Art et Design Menuiserie
7 Lotissement Les Prairies
13430 EYGUIERES
Siret : 851 159 483 00029
Capital 40000 €

De: Art & Design Menuiserie <artetdesign.m@gmail.com>
Envoyé: mardi 16 janvier 2024 14:49
À: Commercial - LALOI MENUISERIES
Objet: Re: modif desoler

2 CHASSIS Fide

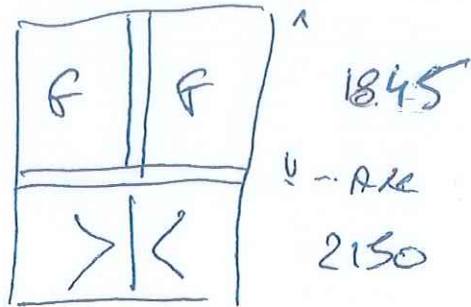
~~VERNAE SP10 K12 K92.2~~

Merci pour ces précisions.
Donc sans feuilleté et on garde le sp 10

Concernant la demande sur le fait d'avoir du vitrage feuilleté à l'intérieur, cela dépend vraiment de la demande de l'architecte.

Il n'y a aucune obligation d'en prévoir mais évidemment le vitrage feuilleté 44.2 a pour but de protéger les personnes lorsque le bâtiment est ouvert au public.

Et comme on le sait le SP10 fait office de vitrage anti effraction côté extérieur.
